## 品質異常改善通知書

不具合整理No.		47F-05-012	
担当課		生産3課	
担当者		西沢雄二	
発行日:		2016年05月30日	
承認		確認	担当

仕様番号	AB-25168
品名	CT 2851-A (メッキ) シヤキウザイ
ロットNo	B. 16. 05. 21. 1. P. 0001-0002
対象数量	60,000
不具合内容及び確認内容	
接触部の縦バリ 縦バリは0.01mm程度	
異常品の暫定処理	廃棄

不具合内容: 接触部バリ

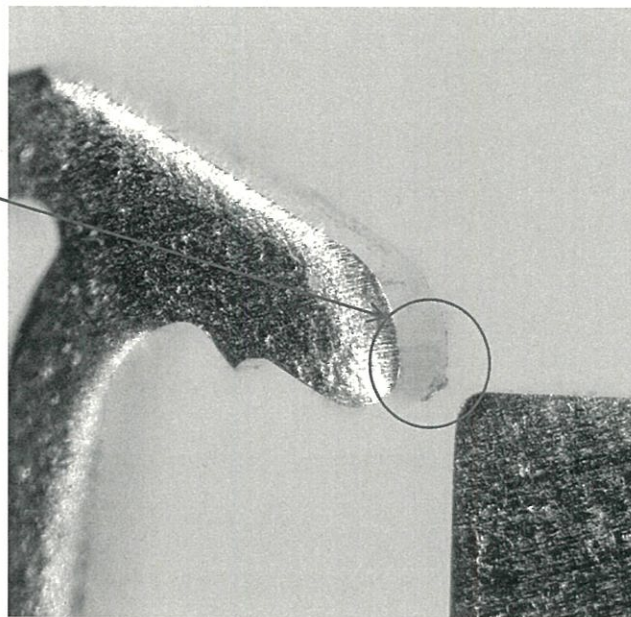
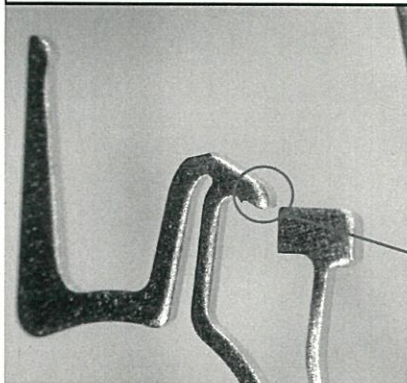
B.16.05.21.1.P.0001キープサンプル

前回生産B.12.01.05.1.H.0002キープサンプル(バリ無し)

発生原因	発生対策
<p>生産課 (現場現物現実の確認・加工状況・加工履歴・変化点の確認)</p> <p>(なぜ発生したのかを3回繰り返して真の発生原因を掴む)</p> <p>シュービング面のためクリアランスを つめていた ↓ タキ刃先に無理がかかっていた ↓ 刃先がタレてしまい、バリになった</p> <p>不具合発生日：16年5月21日 金型番号：P9256</p>	<p>(誰が、いつまでに何を、どうする)</p> <p>・生産後はタキのシュービング抜き部 を確認し、必要であれば研磨す る。 ・研磨カキツルを見直す ・クリアランスの見直しをする</p> <p>対策実施日：16年6月7日 承認 確認 担当 P井田 西沢 16.6.07 16.6.07 (有の場合、対象製品名又は図番を記入) ( ) / 実施</p>
流出原因	流出対策
<p>生産課 (現場現物現実の確認・履歴・変化点の確認)</p> <p>(なぜ発生したのかを3回繰り返して真の流出原因を掴む)</p> <p>前同スキルトンにもバリが有り、良いと思った ↓ 定期研磨までには遠かったため発生した ↓</p>	<p>(誰が、いつまでに何を、どうする)</p> <p>検査指導書にバリ無き事とあるので、ショット 数に調整を要し、バリが有れば研磨、クリアランス 調整をする</p> <p>対策実施日：16年6月7日 承認 確認 担当 P井田 西沢 16.6.07 16.6.07 (有の場合、対象製品名又は図番を記入) ( ) / 実施</p>
品質技術課	
<p>(現場現物現実の確認・履歴・変化点の確認)</p> <p>接触部バリ</p> <p>(なぜ発生したのかを3回繰り返して真の流出原因を掴む)</p> <p>製品が大まかので顕微鏡の倍率を10倍で見ている ↓ バリが小さく見けていたため ↓ 外観確認の不十分</p>	<p>(誰が、いつまでに何を、どうする)</p> <p>接触部という下等な場所なので 顕微鏡の倍率を上げて確認する。</p> <p>対策実施日：16年6月7日 承認 確認 担当 太田 黒岩 16.6.08 16.6.07 16.6.07 (有の場合、対象製品名又は図番を記入) ( ) / 実施</p>
